# 改善箇所説明図

## 基準不適合発生箇所

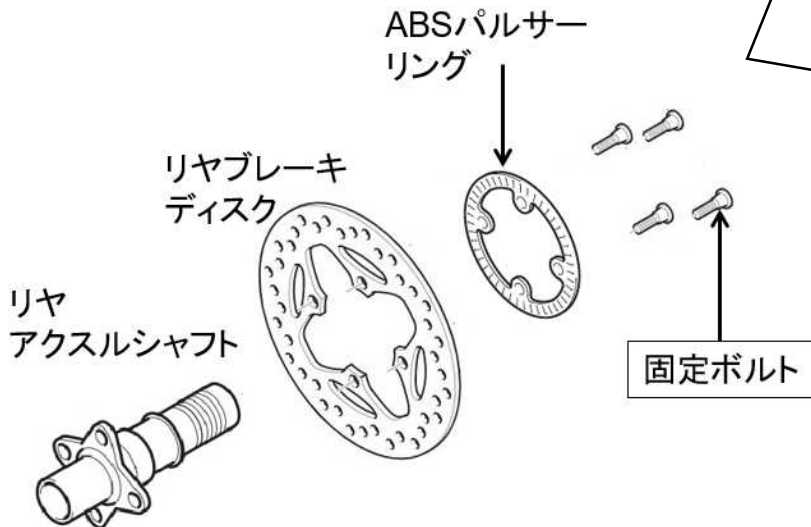
リアブレーキにおいて、ABS のパルサーリングを固定しているボルトの固定が不十分なためにボルトが緩むものがある。そのため、ABS システムが誤作動し、ABS の警告灯が点灯するおそれがある。最悪の場合、ABS が機能なくなり、制動距離が伸びるおそれがある。

全車両、固定ボルトを新品に交換し、液状の緩み止め剤を使用して組み付ける。

識別 対策後は車台番号末尾付近に白色のペイントマークを塗布する。
